STUDER

MODIFIKATIONEN A810

MODIFICATIONS A810

SI 91/85 d/e

REPRODUCE PREAMPLIFIER PCB 1 CHANNEL 1.810.710-00 GR32 EL2
 REPRODUCE PREAMPLIFIER PCB 2 CHANNEL 1.810.711-00 GR32 EL2

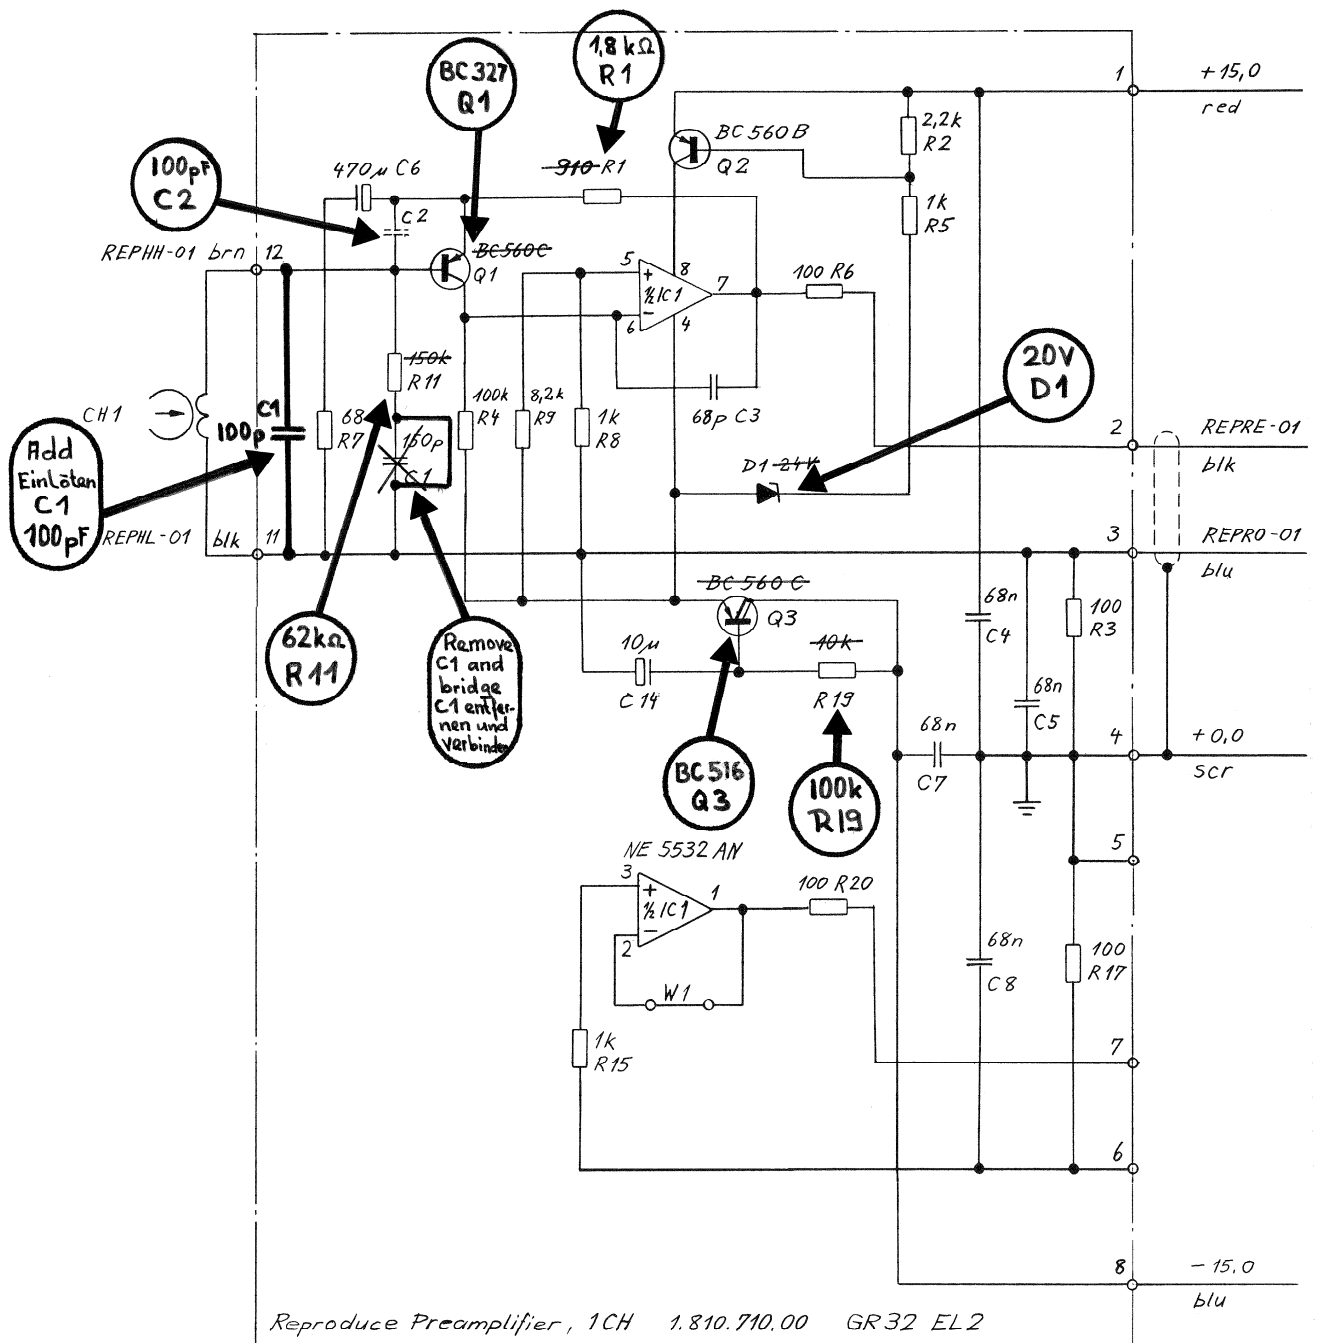
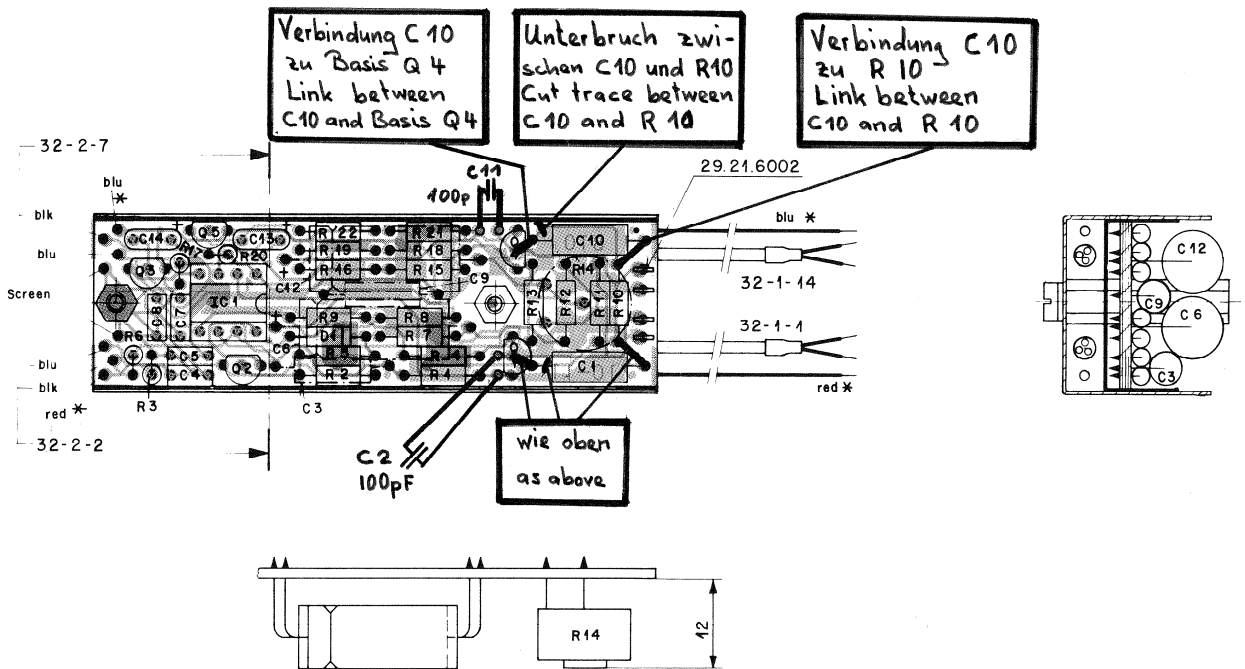
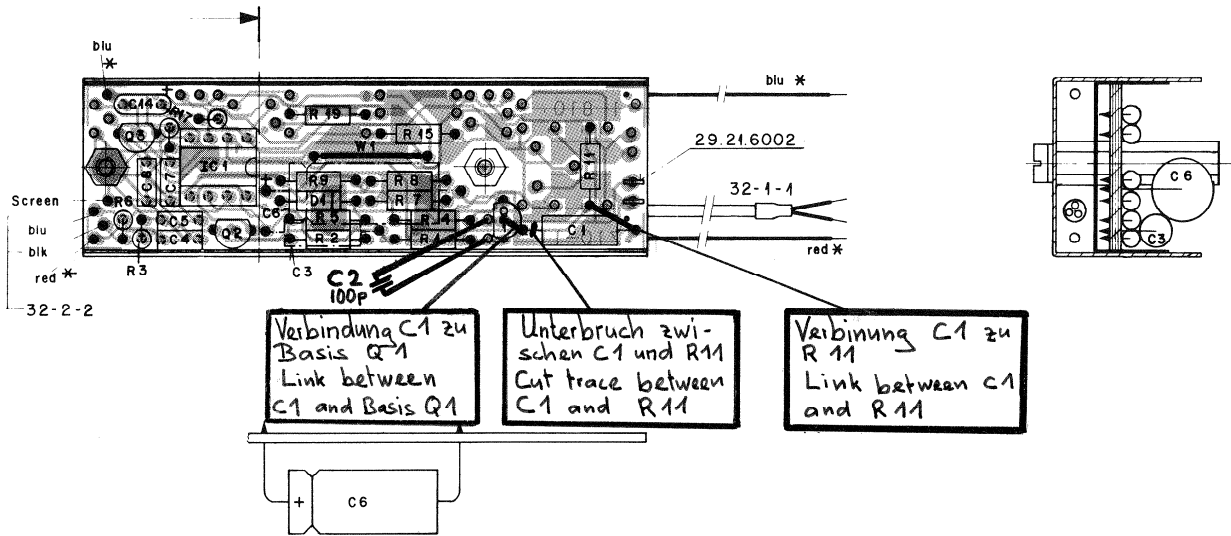
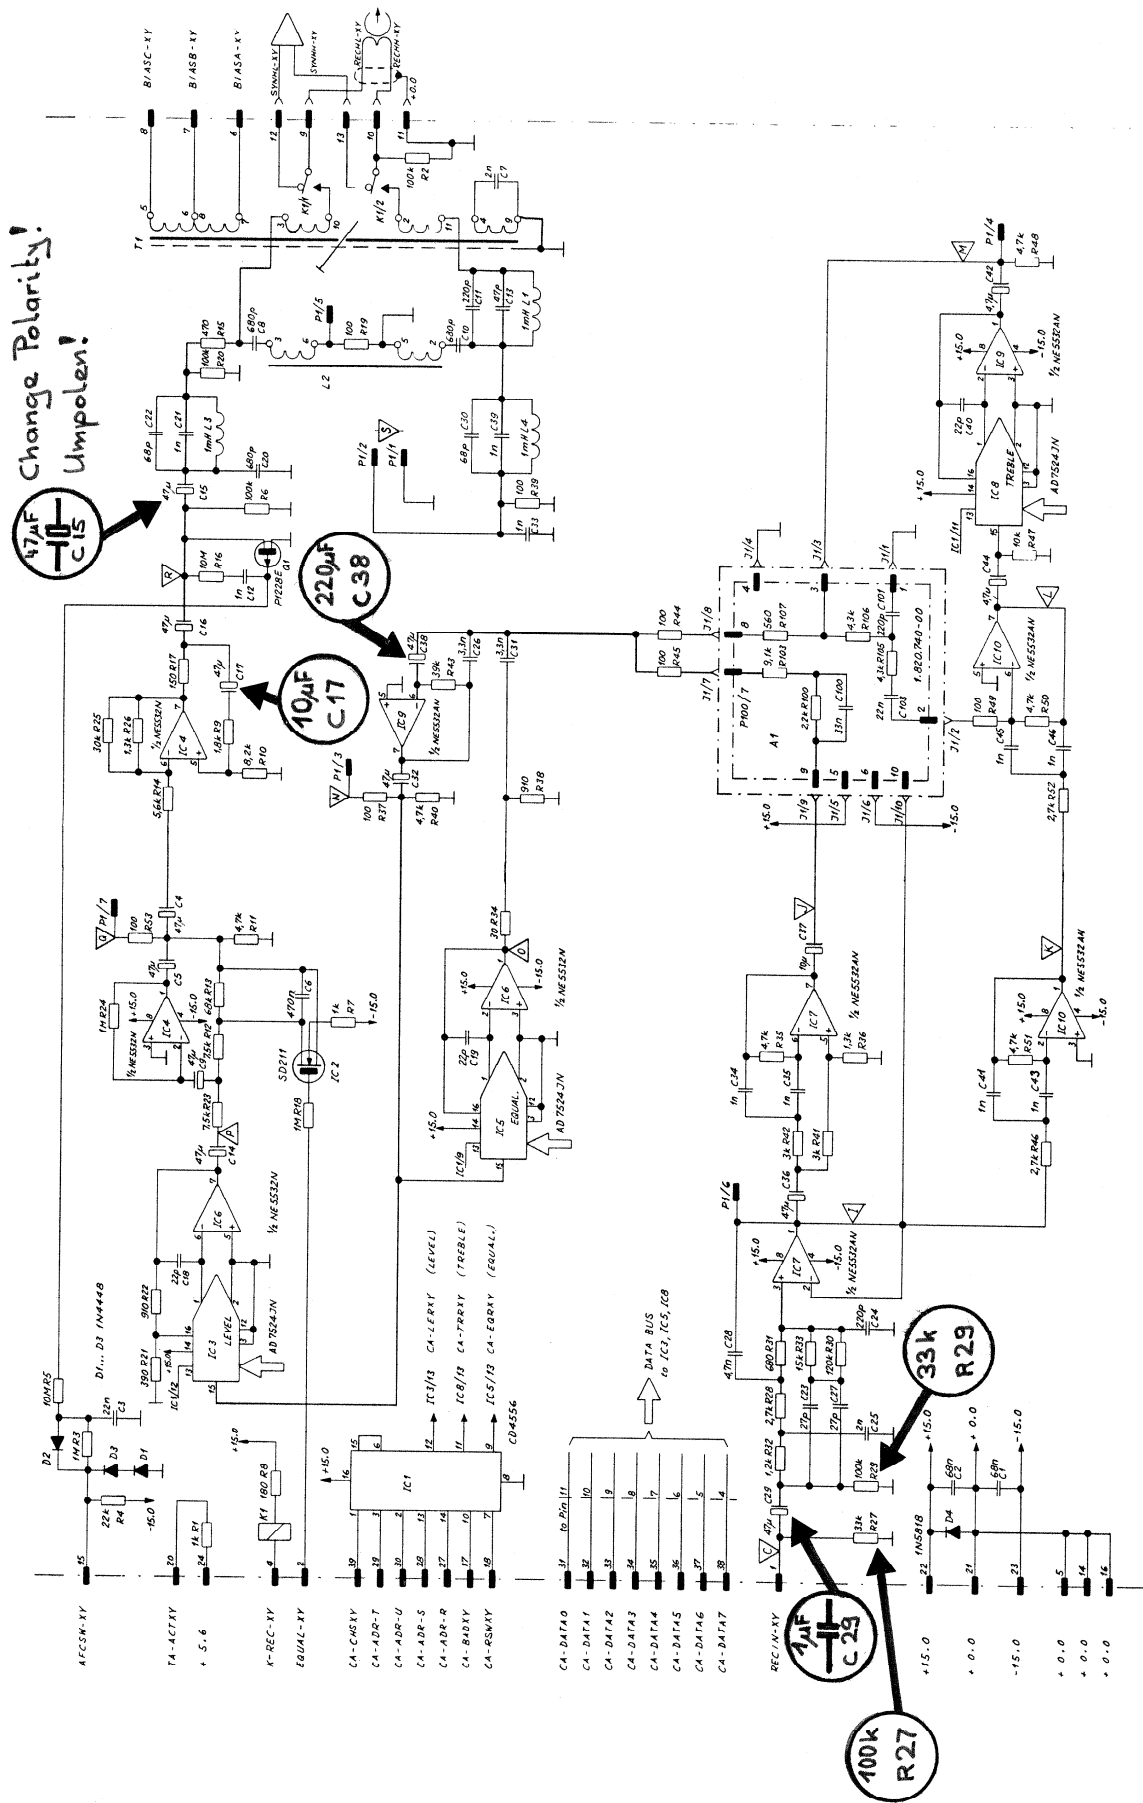
The modification below improves the suppression of HF pulse interferences.

D1 (24 V) changes to 20 V 50.04.1109
Q1, Q4 (BC 560 C) change to BC 327 50.03.0625
Q3 (BC 560 C) changes to BC 516 50.03.0448
R1 (910 Ω) changes to 1,8 kΩ 57.11.4182
R10, R11 (150 k) change to 62 kΩ 57.11.3623
R19, R22 (10 k) change to 100 kΩ 57.11.4104

* C1, C10 (150 pF) change to 100 pF 59.08.7101
C2, C11 (new) are 100 pF 59.99.0622

* Wiring of C1 and C10 must be changed (in parallel to R11 respectively R10).

9.) Record amplifier 1.820.712.00

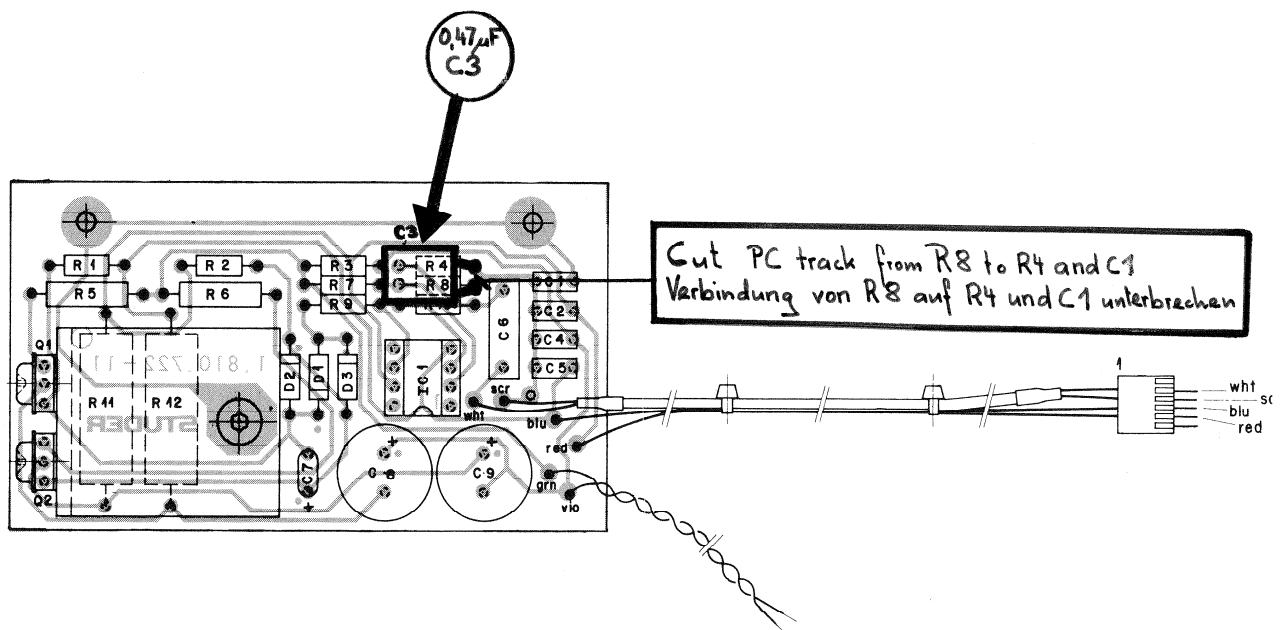
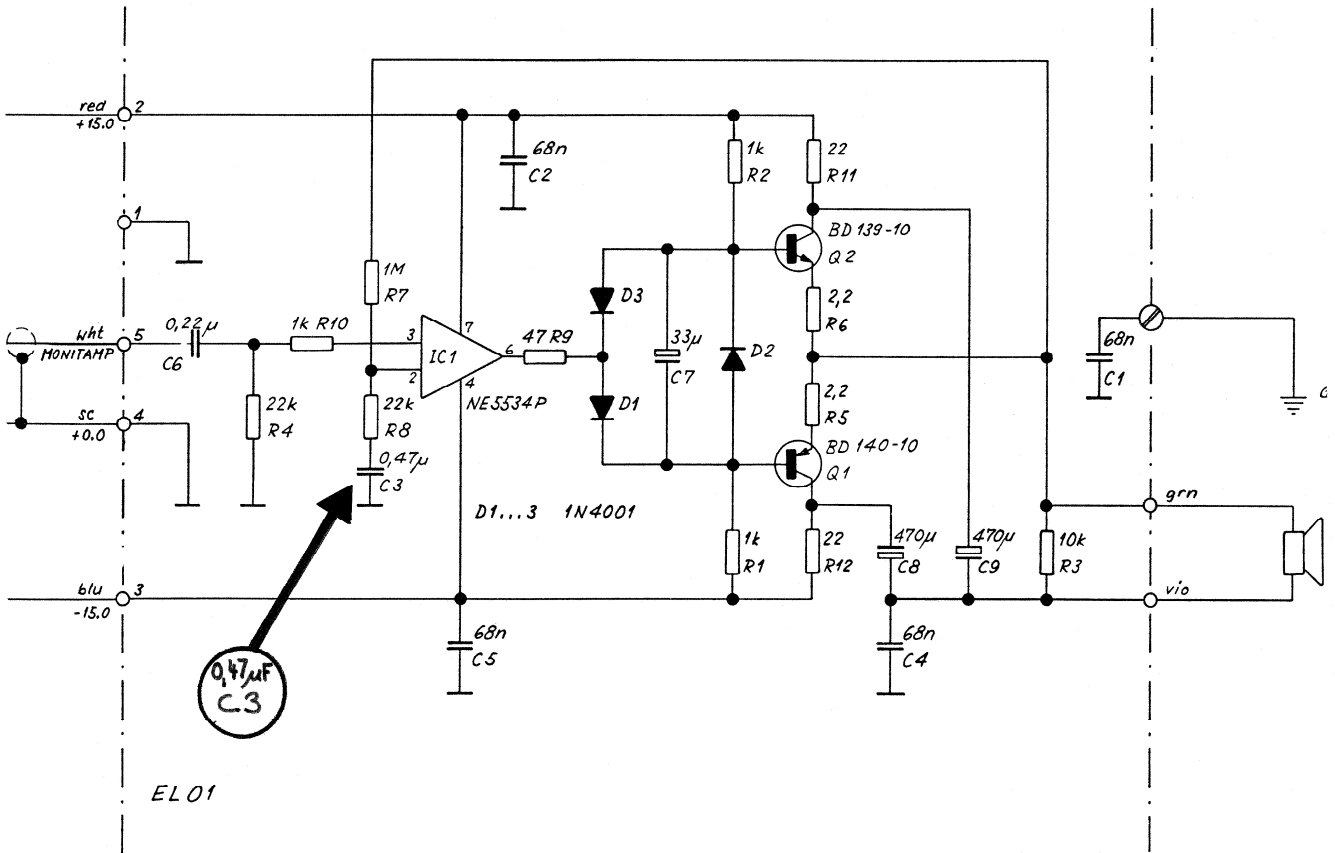
Modification of the record amplifier to Index 81 smoothens the record current in the low frequency region (bass). At the same time, frequencies below 15 Hz are cut off to prevent magnetizing of the record head by low frequency signals.

Reverse polarity of C15
C17 (47 µF) change to 10 µF
59.26.2100
C29 (47 µF) change to 1 µF
59.06.5105
C38 (47 µF) change to 220 µF
59.22.3221
R27 (33 k) change to 100 kΩ (use R29)
R29 (100 k) change to 33 kΩ (use R27)

11.) Monitor amplifier internal and external 1.810.721.00 and 1.810.722.00

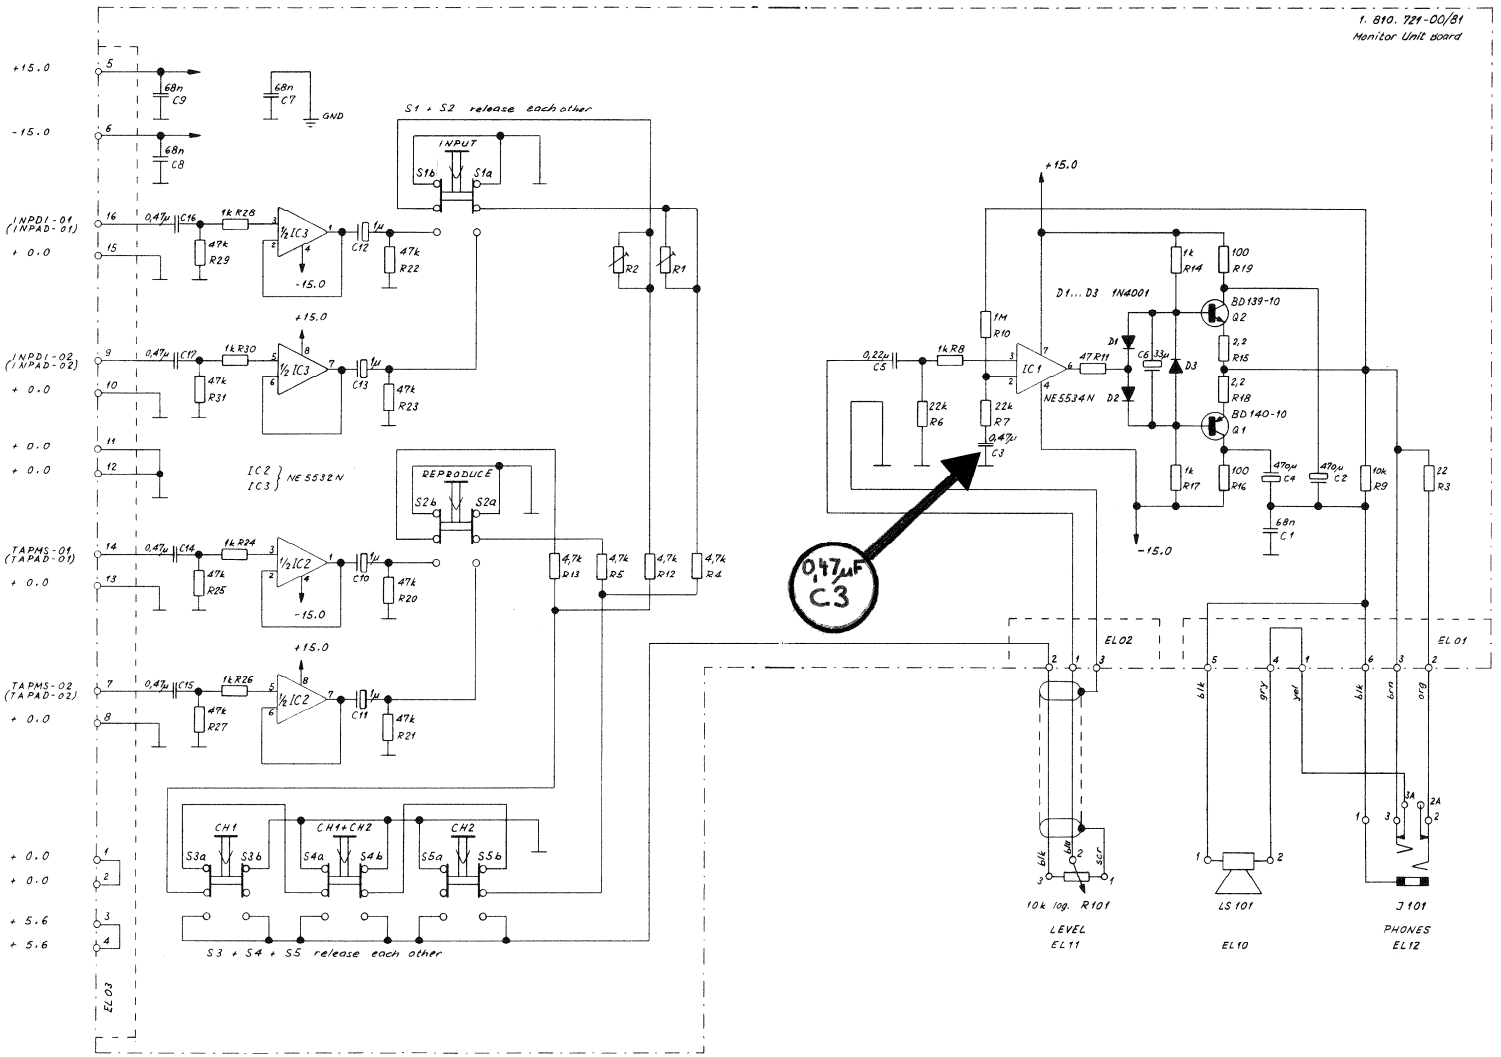
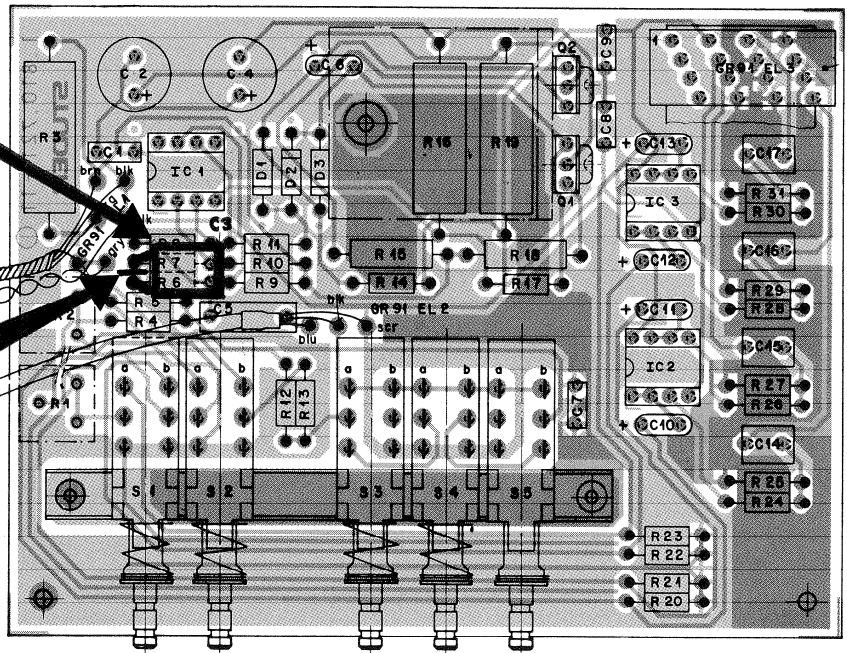
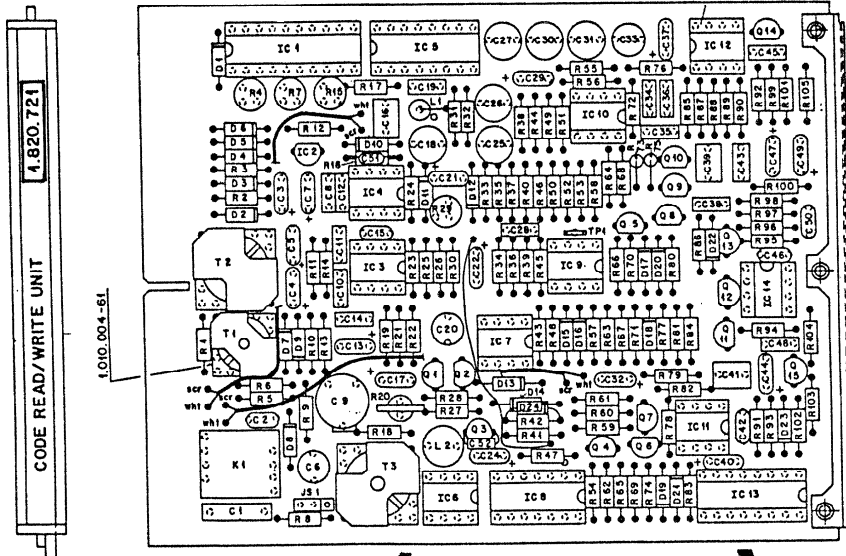
Due to variations in decay of the ± 15 V supply when switching off a brief howling may be audible from the monitor speaker.

Cut printed conductor trace from R8 to the junction point R4/C1 and solder C3 (0,47 μ F) 59.06.5474 from the now free connection point of R8 to 0,0 V (R4).

0,47µF
C3

Cut PC-track between R6 and R7
Leiterbahnunterbruch zwischen R6 & R7

15.) Headblock

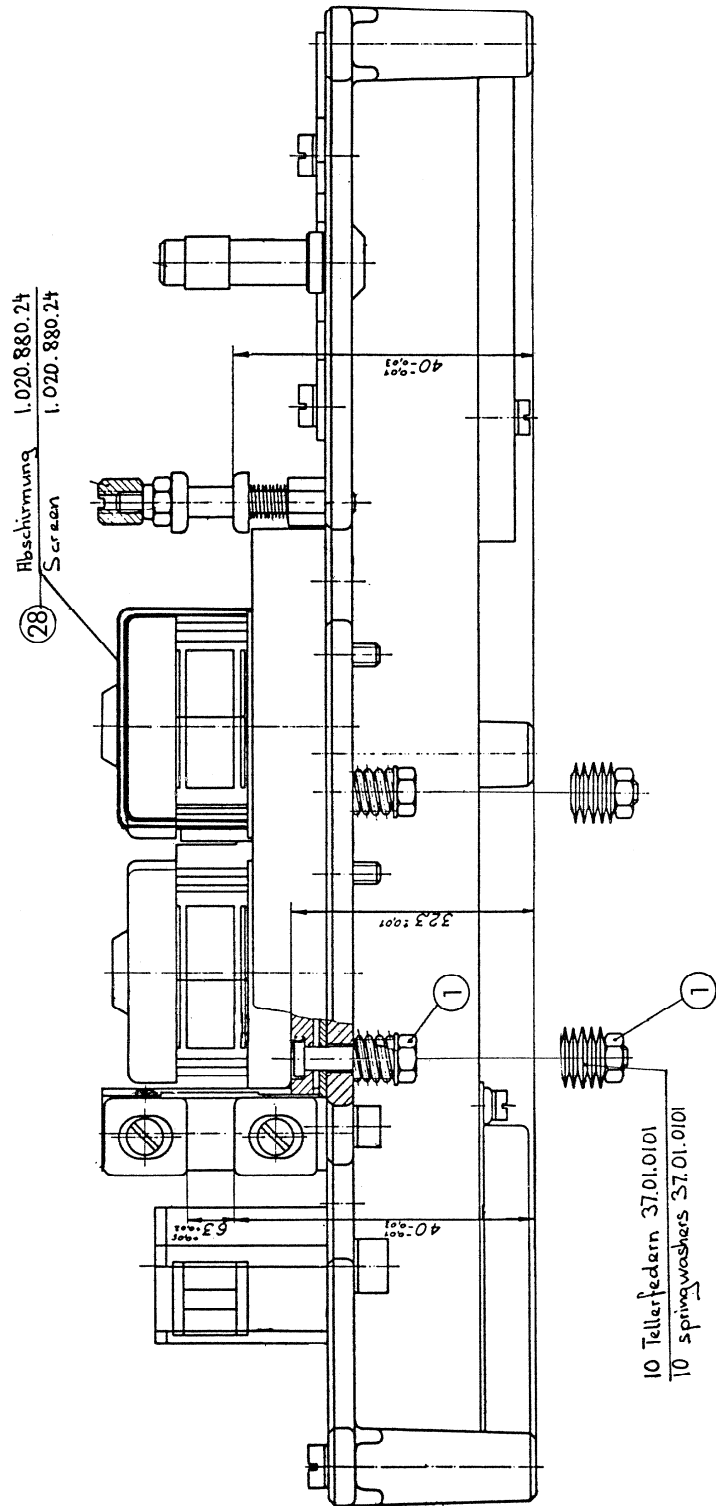
The originally used spring was often found to weak which could easily result in azimuth misalignment. To avoid this replace the spring with 10 spring washers 37.01.0101.

- Remove headblock cover plate
- Remove headblock
- Loosen the azimuth alignment screw carefully, just enough so it does not touch the swivelplate anymore (don't remove screw completely).
- Unscrew nut ① and remove spring and washers.
- Put 10 spring washers onto the free shaft according to the dra-
